作業停止計画調整に係る事項の現状報告について

2020年6月4日

地域間連系線及び地内送電系統の利用ルール等に関する検討会事務局
電力広域的運営推進機関

(1) 定格容量比率按分の適用が困難な場合 ～停止させる発電機選定～

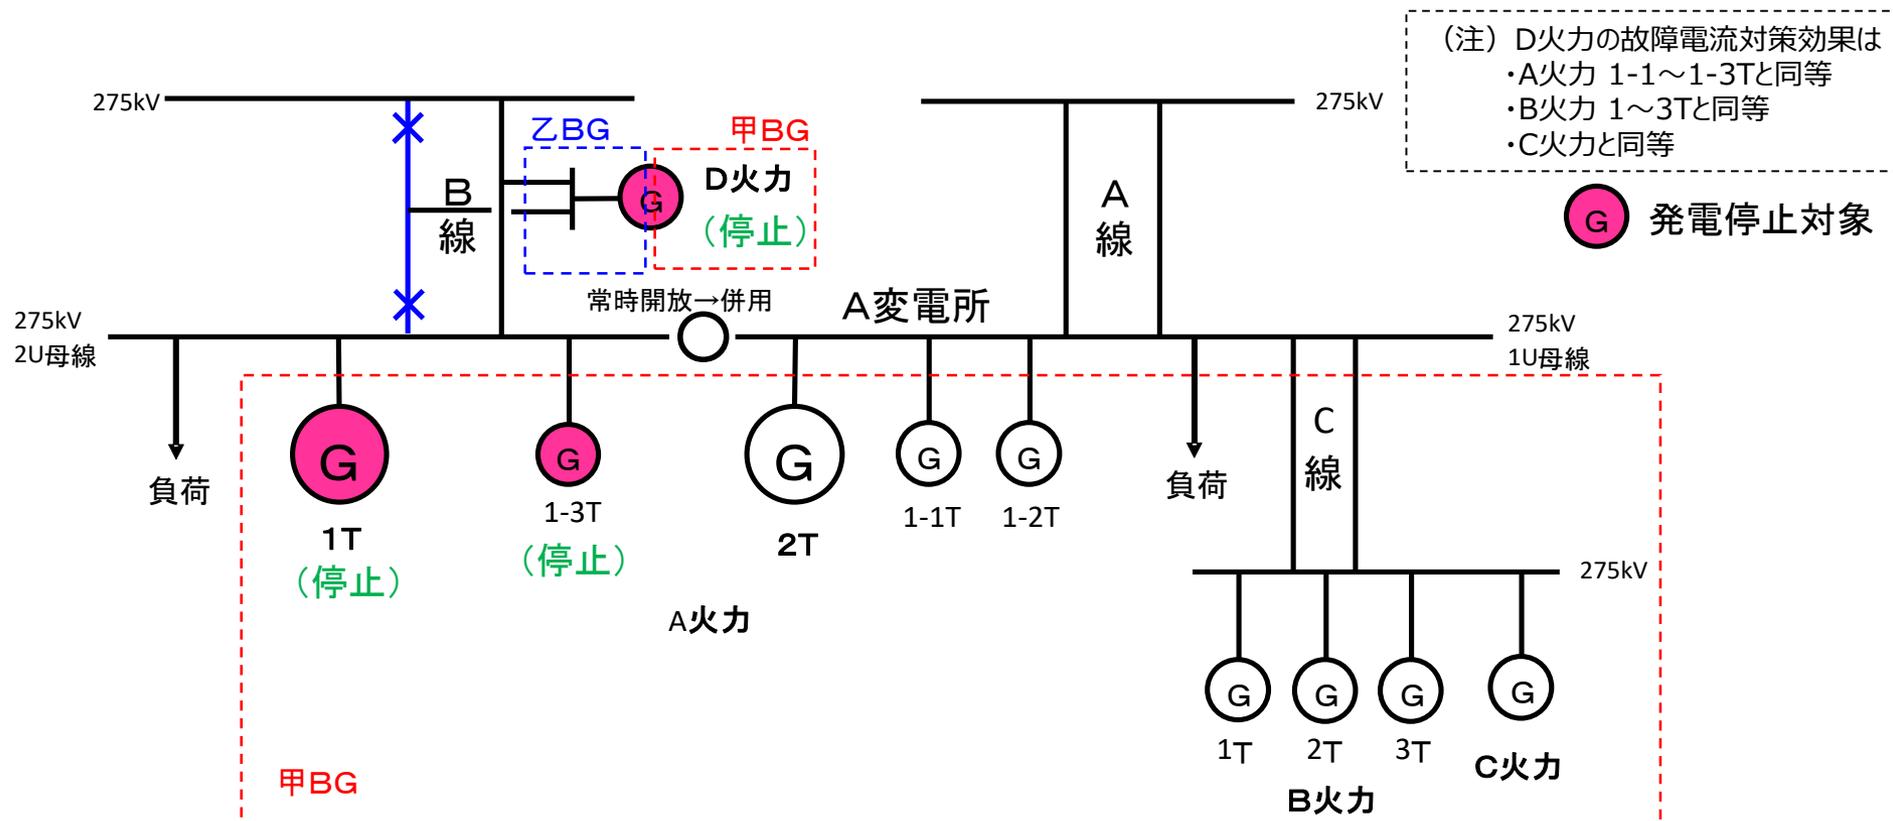
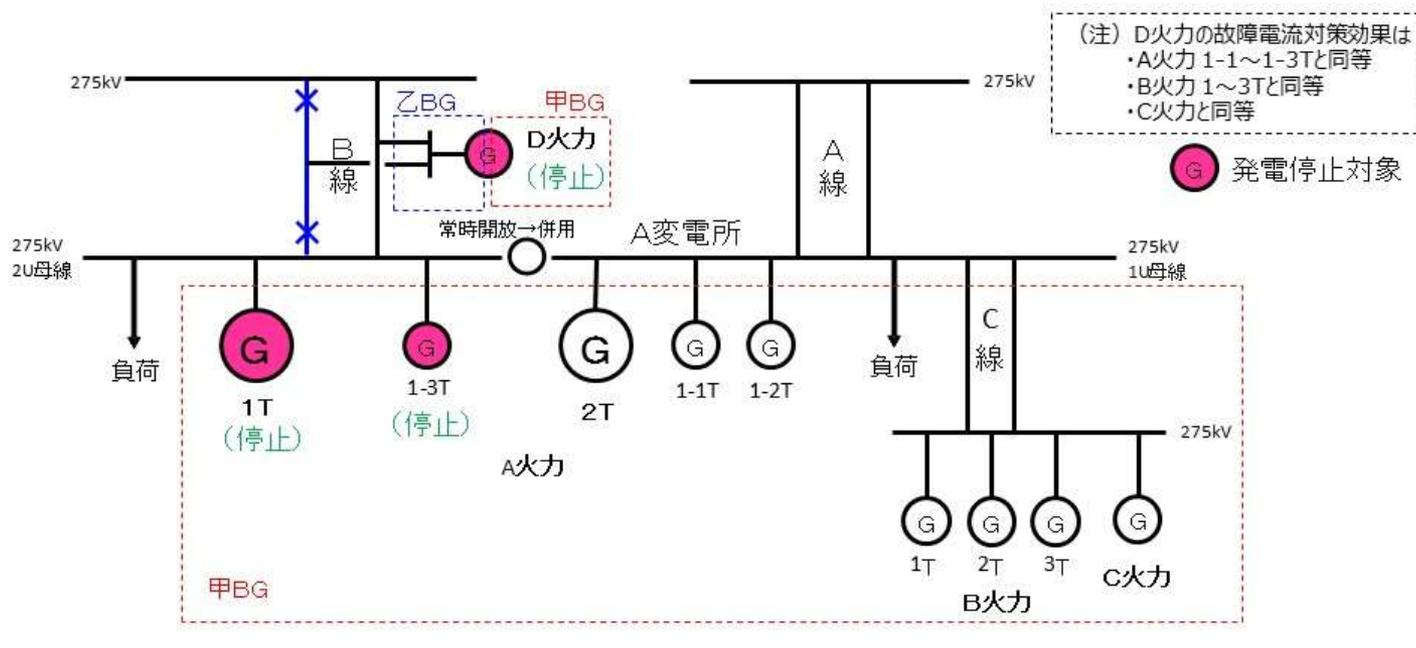
- 停止回線はB線であるため、基本的な考え方に基づき、A火力の1T、1-3T、D火力の3台が停止火力の対象となる。
 - 故障電流対策のためには上記3台の停止で足りるため、この3台を選定する。
 - 一般送配電事業者として、この3台停止を通知する。

- 停止回線はB線であるため、基本的な考え方に基づき、A火力の1T、1-3T、D火力の3台が停止火力の対象となる。
 - 故障電流対策のためには上記3台の停止で足りるため、この3台を選定する。
 - 一般送配電事業者として、この3台停止を通知する。

- 「系統切替を伴う流通設備作業停止の考え方」に準じ、まずは切替前の作業停止系統に連系している発電機（切替えられた発電機）を停止させる発電機の対象とする。※

※足りない場合は、切替後の発電機も対象とし、関係者協議の上で追加発電機を選定する。

(1) 定格容量比率按分の適用が困難な場合 ～停止させる発電機を振替えるための方策～ 10

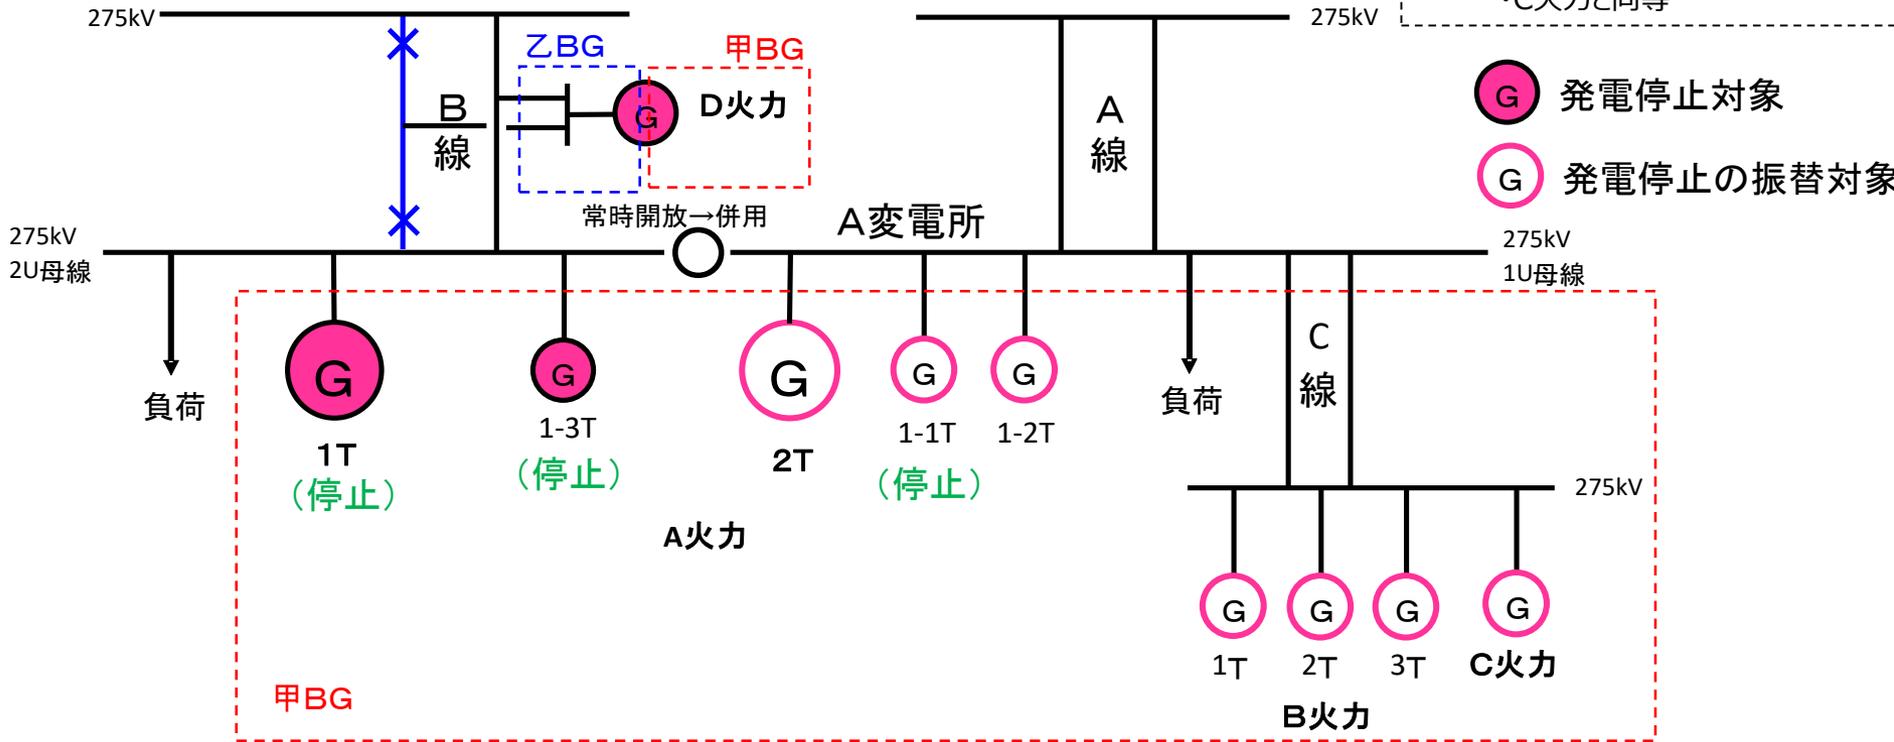
【振替例】 D火力を停止→運転とし、A火力の1-1Tを運転→停止

(注) D火力の故障電流対策効果は
 ・A火力 1-1～1-3Tと同等
 ・B火力 1～3Tと同等
 ・C火力と同等

- 以下の条件を満たしたうえで、関係者の協議・総意のもと、停止発電機の振替えは可能。
 - ・切替前に接続されていた発電機の同一発電計画提出者の全ての発電機を停止対象として新たに含める。
- なお、故障電流対策の制約を逸脱しない範囲内で、発電制約量売買方式を利用してよい。

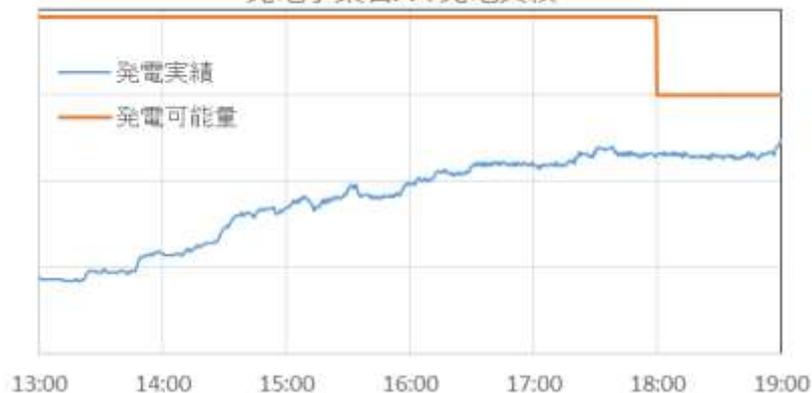
発電抑制の発電事業者への指令値が定格容量比率按分となっているか。

■ 広域機関より東京電力パワーグリッドに実際の指令値を確認した結果、発電抑制対象の発電機定格容量合計2390MWに対して、必要抑制量645MW（一例として18:00における値）の場合、

○ 事業者4社に対して一律 $645\text{MW} / 2390\text{MW} = 27\%$

の発電抑制指令を行っており、発電抑制量が定格容量比率按分となっていることを確認した。

■ このため、「給電指令は妥当であった」と判断する。

発電事業者Bの発電実績

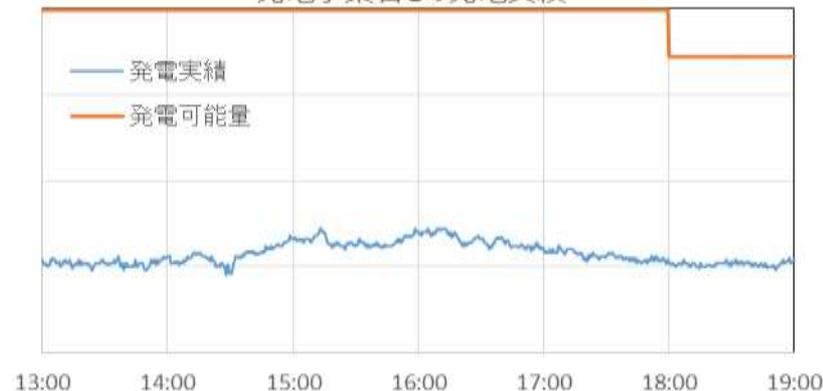
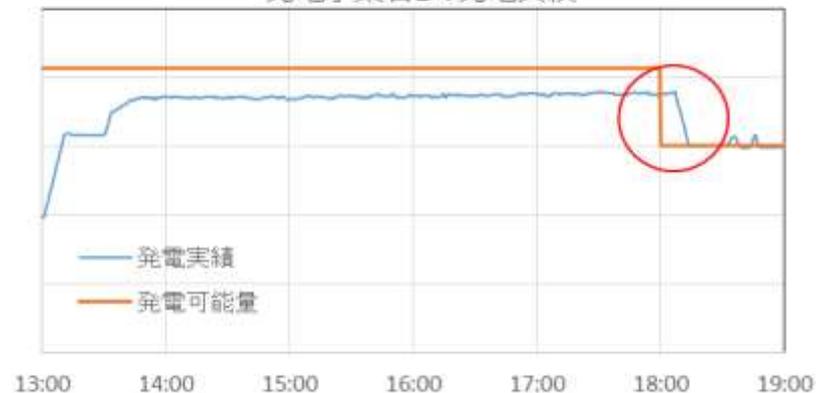
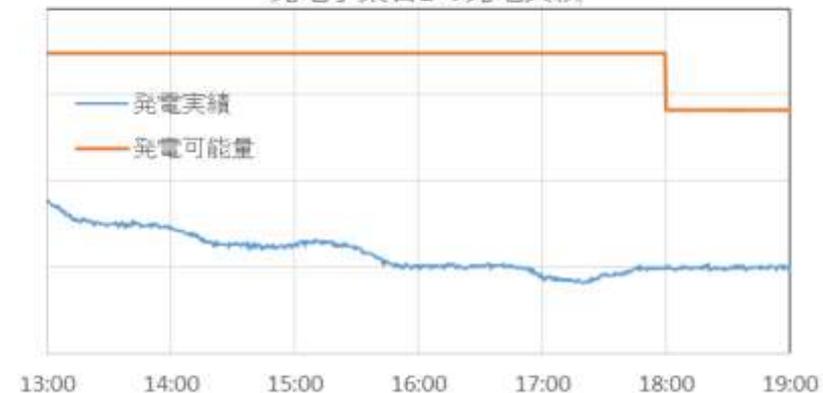
- 発電事業者B以外は、発電可能量以下で運転していたため、実質的には、給電指令への対応はなし。
- 発電事業者Bは、抑制開始が若干遅れているものの、18時13分には発電可能量以下に抑制完了。→ 給電指令内容に不明確な点があった。

<今回の給電指令内容の不明確な点>

■ 給電指令をする際、

- ① 18:00 **までに**発電抑制を完了するのか。
- ② 18:00 **から**発電抑制のための操作を行うのか。

を明確に指令しなければ、発電制約が完了する時間が異なってしまう。

(今回、東京電力パワーグリッドは①の意味で指令したが、発電事業者Bは②の意味で受令した)

- 発電事業者には給電指令には応じてもらったものの、発電抑制完了時間に不明確な点があったため、今後、以下のとおり給電指令用語等を明確にし、給電運用申合書において、発電事業者と認識の共有化を図る予定。

○ 給電指令用語の見直し

- ・ 18:00 **から**発電制約値以下に発電抑制をお願いします。

- ・ 18:00 **までに**発電制約値を満たす発電抑制を**完了するよう**お願いします。

～適用例 1 において振替を実施するための方策～

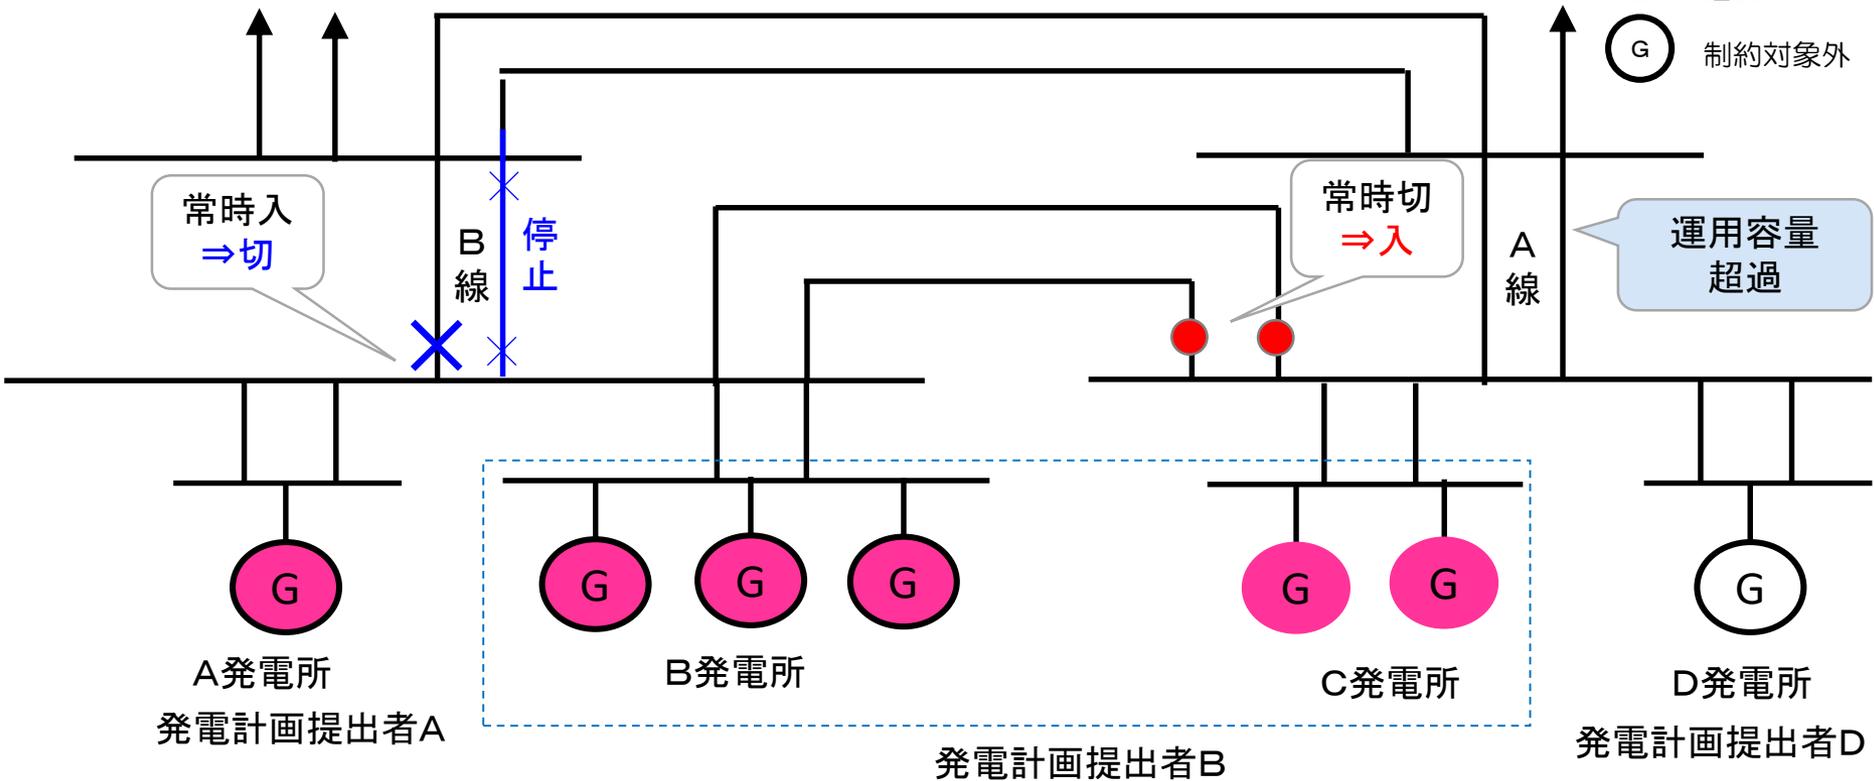
※常時切の遮断器を投入してA、B発電所を系統切替するとA線の運用容量が超過するため、発電抑制が必要

- ルール上、系統切替前の系統が発電制約対象となるため、A発電所、B発電所が発電抑制対象となる。
- 発電計画提出者Bは、B発電所の方がC発電所よりも効率が良いため、B発電所抑制分をC発電所に振替えたい。

- 発電制約対象範囲内での振替ではないため、現行のルール上は認められていないが、関係者の協議・総意のもと、発電制約の範囲を拡大する（C発電所全台まで広げる）ことにより、振り替えを可能とする。
- ただし、同一発電計画提出者の全ての発電機を発電制約対象として新たに含めること。（C発電所の1台のみを加えるなどは不可）

【留意事項②】

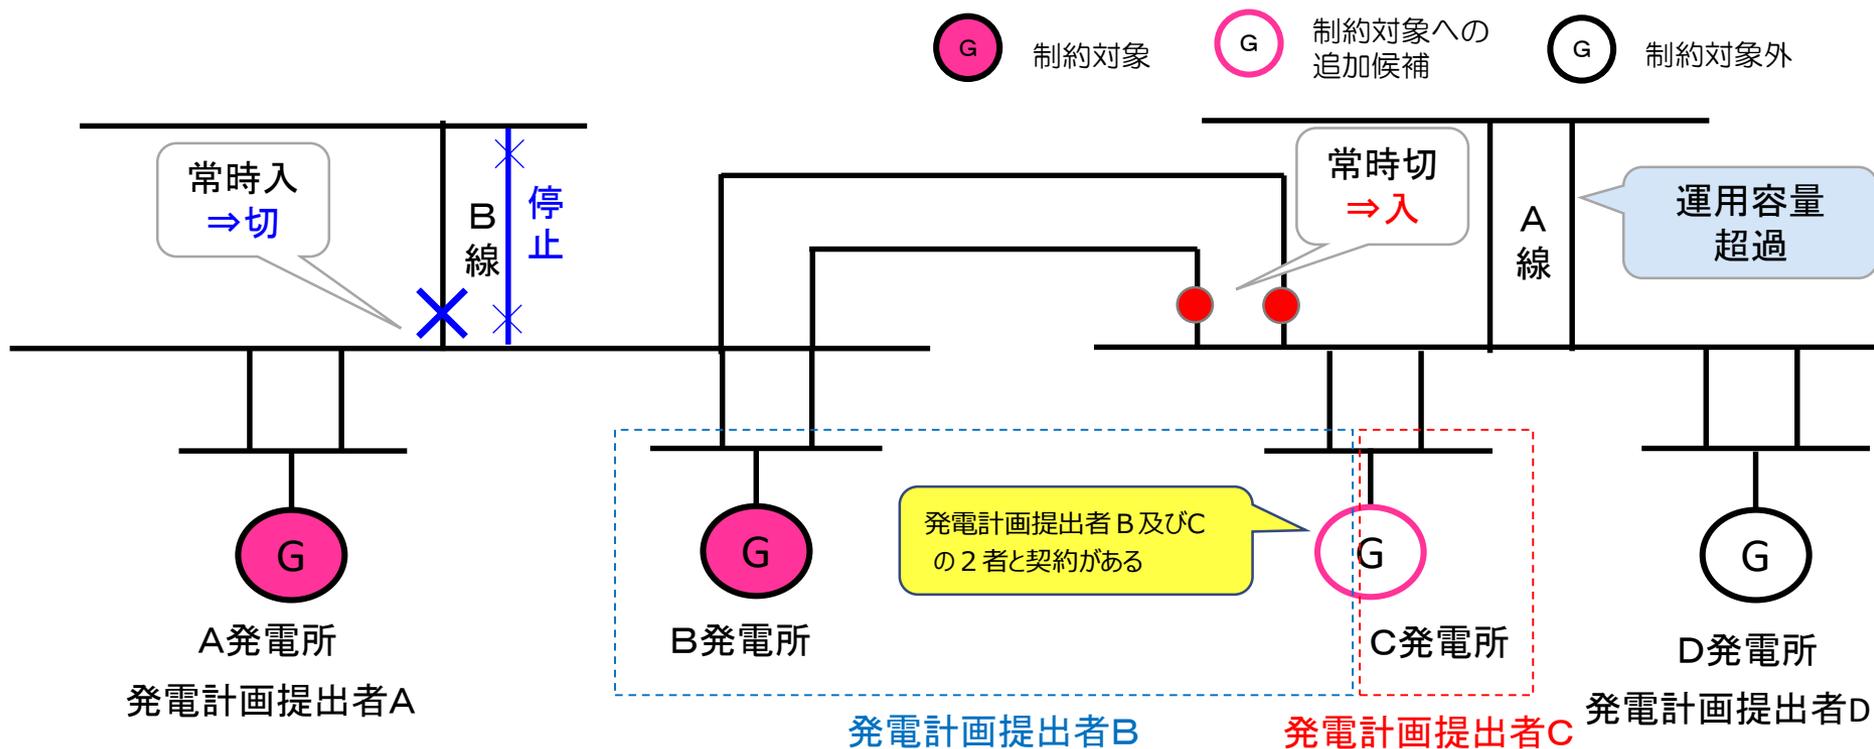
○ 発電計画提出者 Bとしてはコストメリットがあるため、C 発電所も発電制約の対象としたかったが、発電計画提出者 C はそれに応じなかった。 ⇒ C 発電所の制約範囲の拡大は不可

○新たに発電制約対象となる発電所が、複数の発電計画提出者と契約がある発電所の場合、「関係者の協議・総意が必要」であることに鑑み、その関係事業者が1者でも反対した場合は、その発電所に対する発電制約の拡大は不可とする。

(1) 発電制約量の振替え及び発電制約量売買方式の対象範囲 ～適用例 2 : 2 電圧階級下位に接続されている発電機の扱い～

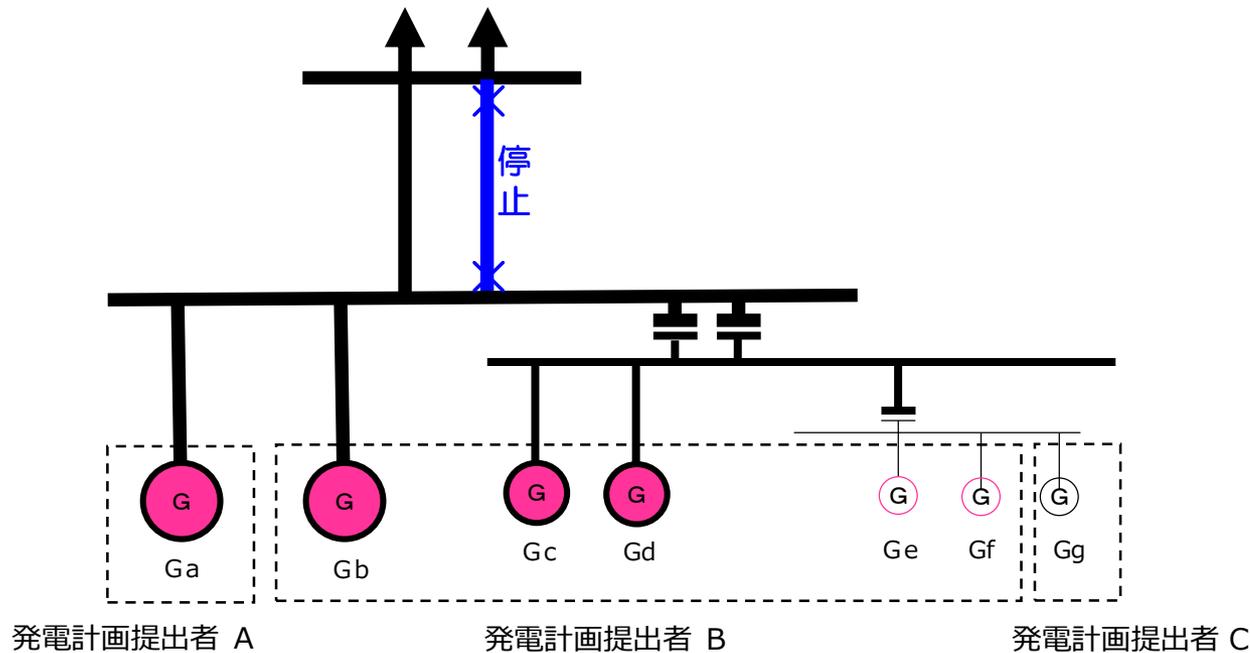
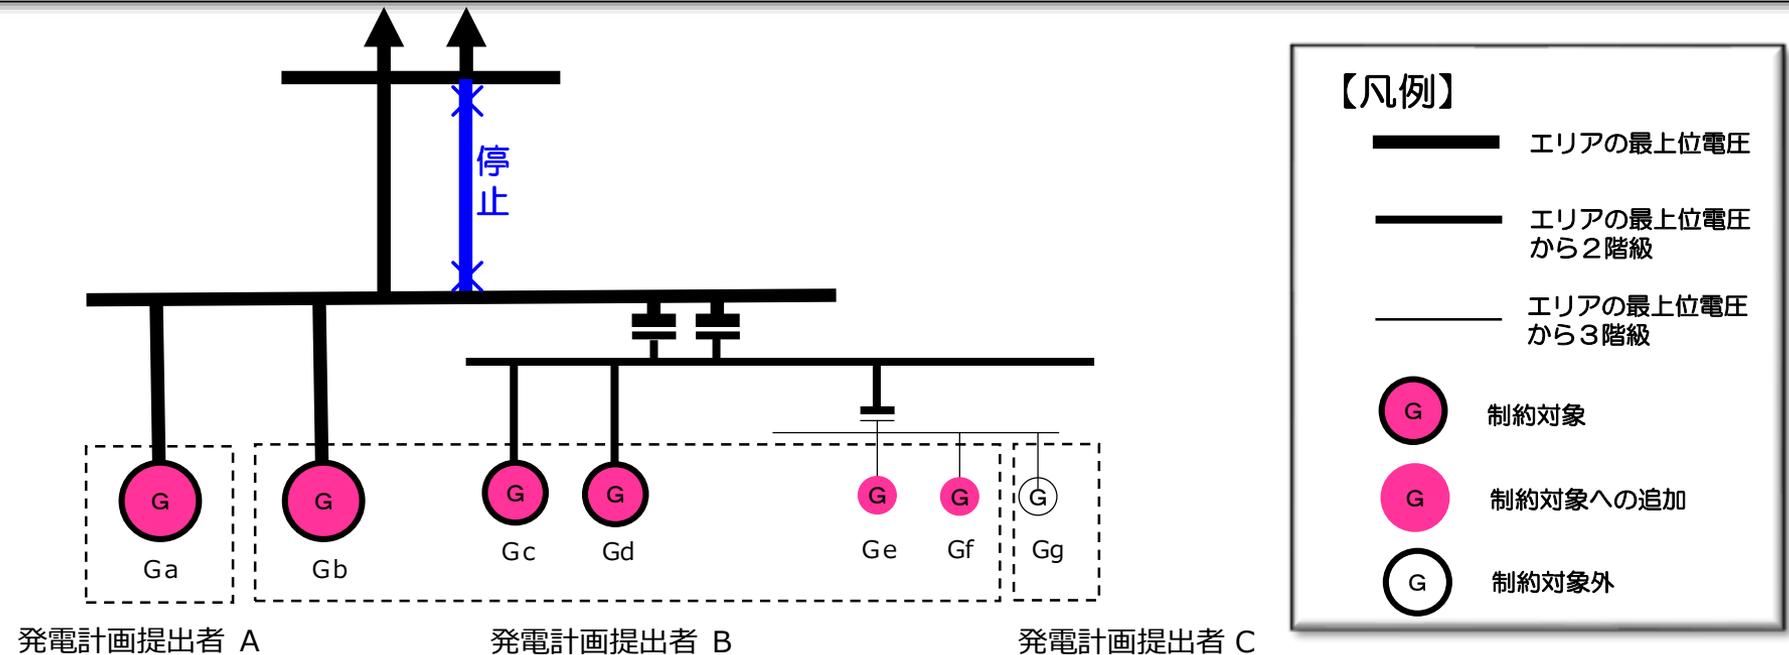
○「作業停止する流通設備と同一電圧階級 + 1 電圧階級下位」にて算出した制約量を、同一発電計画提出者内の 2 電圧階級下位の発電機に振り替えても良いか。

(下図において、Gb、Gc、Gdに配分された制約量を、制約対象外であるGe、Gfに振り替えてよいか)

○発電制約対象範囲内での振替ではないため、現行のルール上は認められていないが、関係者間の事前協議の結果、総意として、「作業停止する流通設備と同一電圧階級 + 2 電圧階級下位まで含めた、同一発電計画提出者の全ての発電機を発電制約対象とする（下図においては、Ge、Gfも発電制約対象に加える）」ことにより、振り替えを可能とする。

- 該当する電圧階級に接続されている同一発電計画提出者の全ての発電機を発電制約対象として新たに含める。
- ただし、作業停止計画調整マニュアル 2. (6) ア (ア) 対象となる発電機の範囲 (P7) に示す通り、最上位電圧から 4 階級以下は発電制約の新たな対象としない。

図1: 送配電買取がない場合

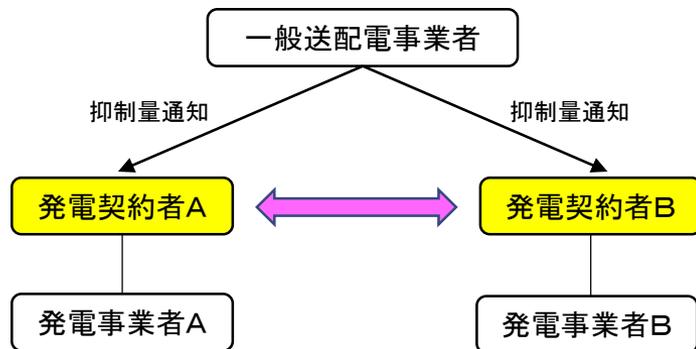
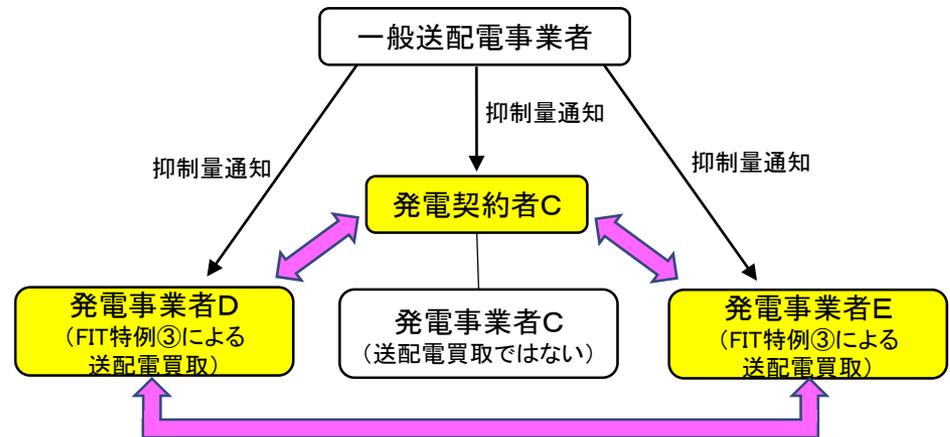
- 本来、発電制約量売買方式は、一般送配電事業者が発電制約量を各々の発電契約者（発電計画提出者）に通知し、発電契約者間で調整を実施するものである。（図1）
- しかし、FIT発電の送配電買取の場合、発電契約者が存在しない（市場抛出のため一般送配電事業者が発電計画を提出するが、一般送配電事業者は発電契約者ではない）ことに加え、一般送配電事業者が直接、発電制約量売買方式に関わることは、一般送配電事業者の中立性、公平性の観点から問題がある。*
- よって、送配電買取の場合は、一般送配電事業者が発電制約量を発電事業者（FIT特例③による送配電買取）に通知し、発電事業者（FIT特例③による送配電買取）が発電制約量売買方式を実施する。（図2）
